**SCI LES MUREAUX**

**AVIS HYDROGEOLOGIQUE RELATIF A LA  
DEMOLITION, CONSTRUCTION ET EXTENSION  
D'UN BATIMENT DE STOCKAGE AUX MUREAUX**

Rapport

de Smaïl SLIMANI, Hydrogéologue agréé en matière d'hygiène  
publique

**Fig 2 : Plan de masse du site d'étude**

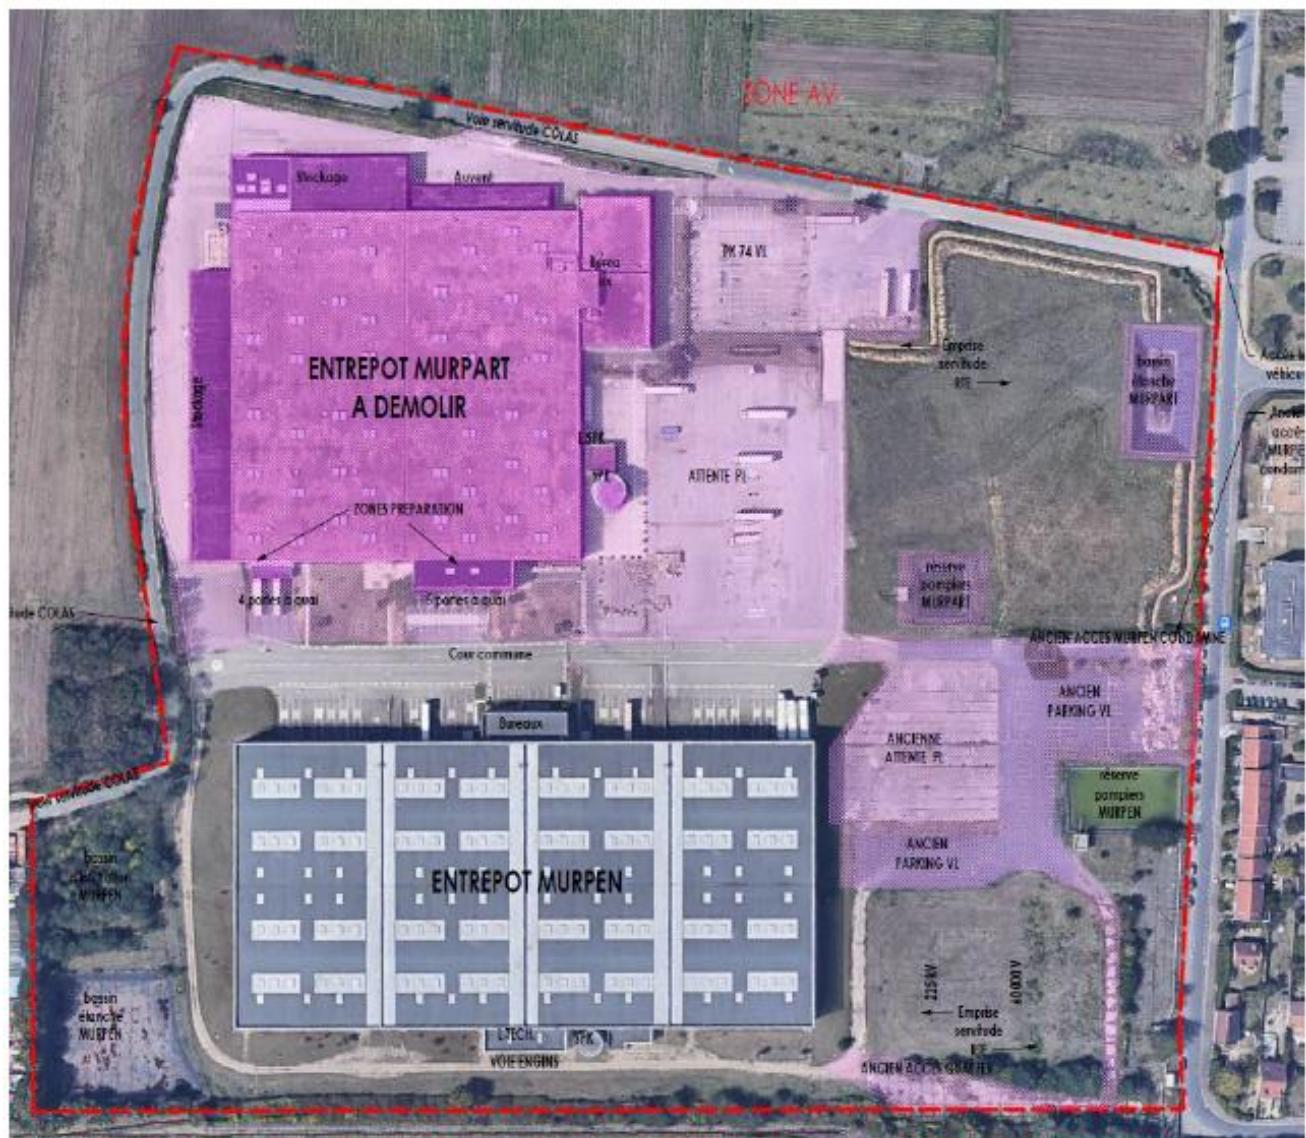
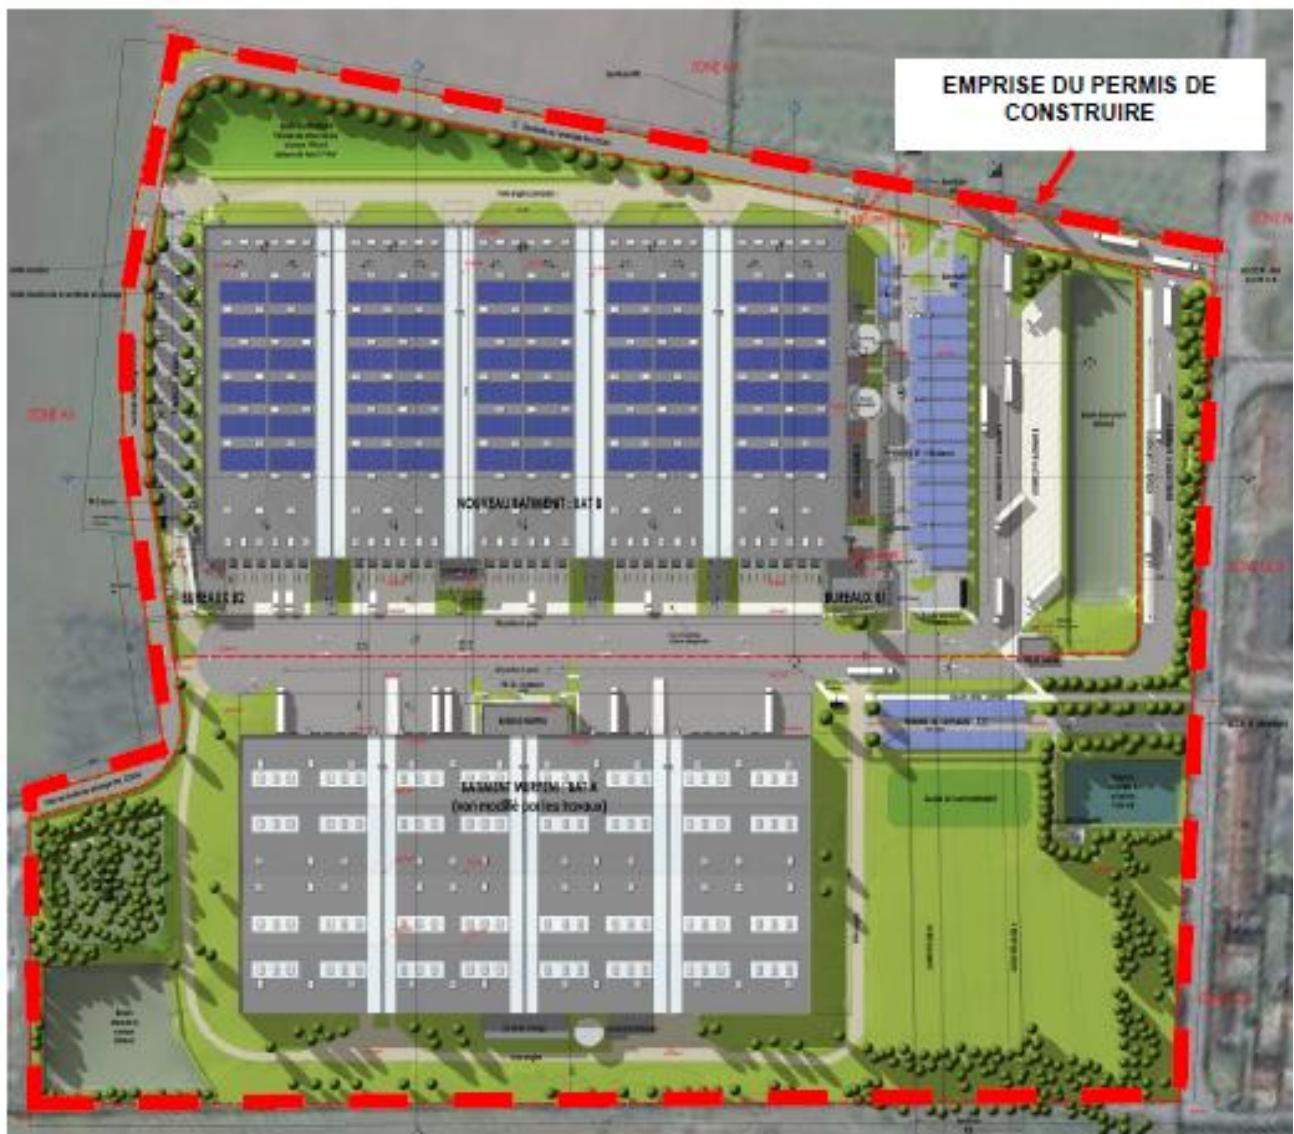
Le plan masse ci-dessous présente les zones qui seront démolies (zonage rose) en vue de l'opération d'aménagement.

- La démolition du parking Poids Lourds et du parking Véhicules Légers ainsi que des anciens accès au quai fer. Les parkings existants démolis seront

- Ces démolitions permettront la création de 474 m<sup>2</sup> d'espaces verts qui sont aujourd'hui imperméabilisés.

Fig.7 -Cartographies des périmètres de protection des ouvrages les plus proches (ARS 78)

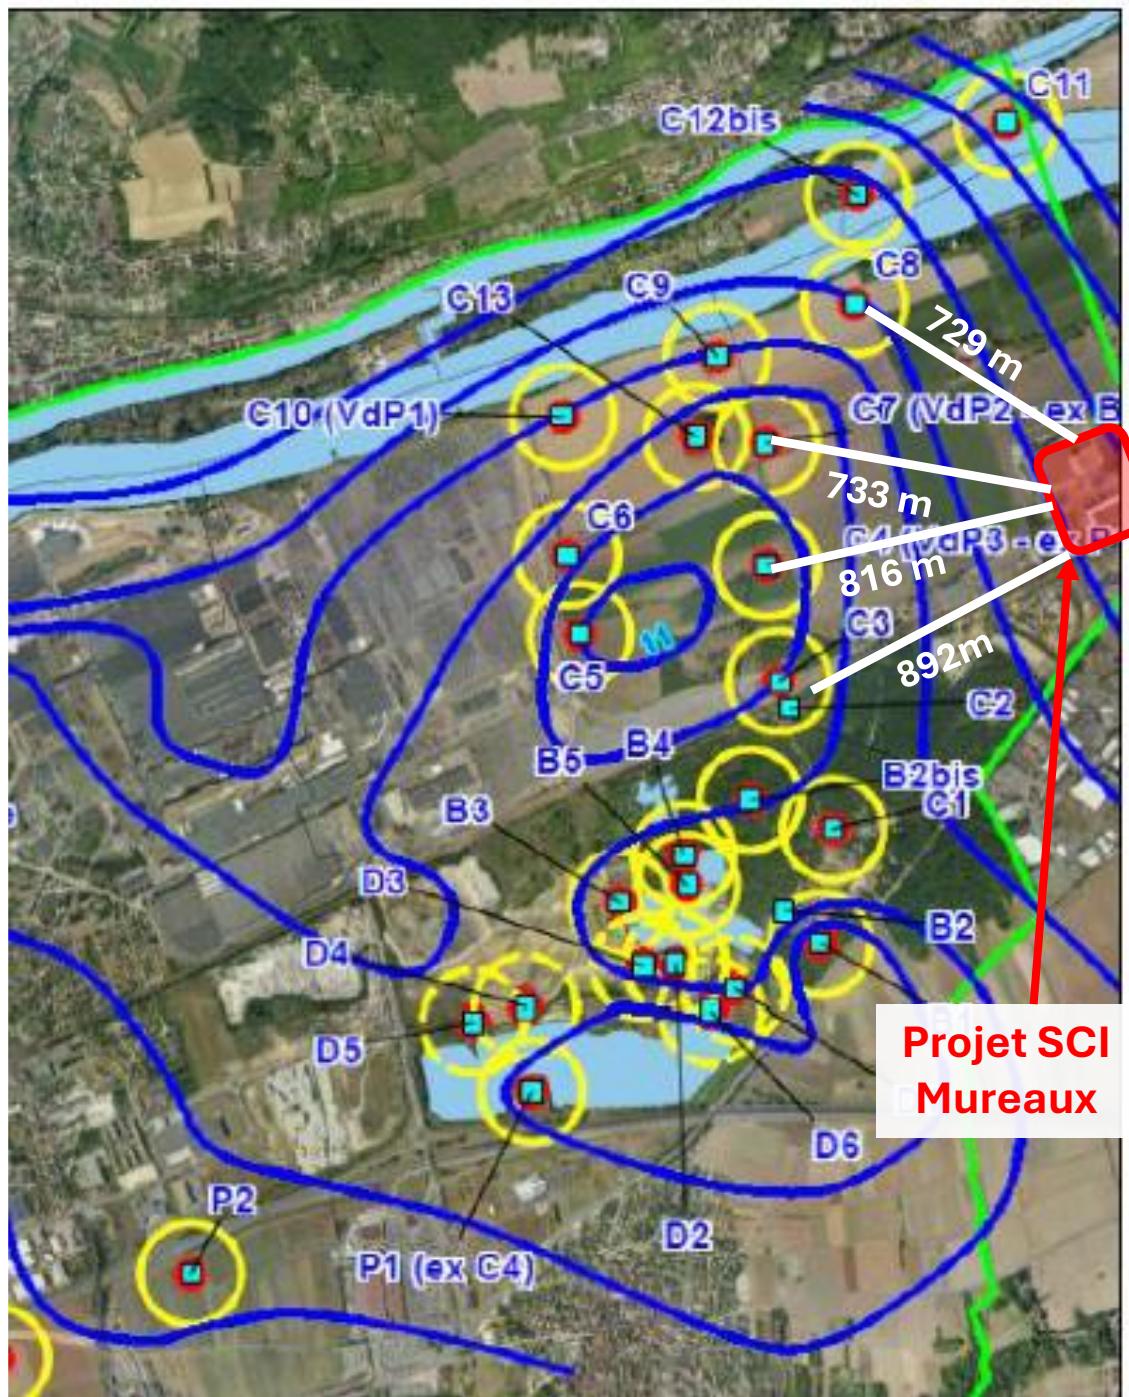
Le captage en activité le plus proche est le forage C8 situé à environ 729 mètres et le forage C7 à 733 mètres au Nord-Ouest (aval hydrogéologique). (Fig.7)

Le projet est par ailleurs situé à 892 mètres à l'Ouest du C3, 816 mètres à l'Ouest du forage C4.

La turbidité de ces captages pourrait être suivie lors de la réalisation des sondages pour les 3 piézomètres existants sur le site et aussi un suivi au niveau des captages les plus proches du projet, notamment le C8, C7, C4 et C3.
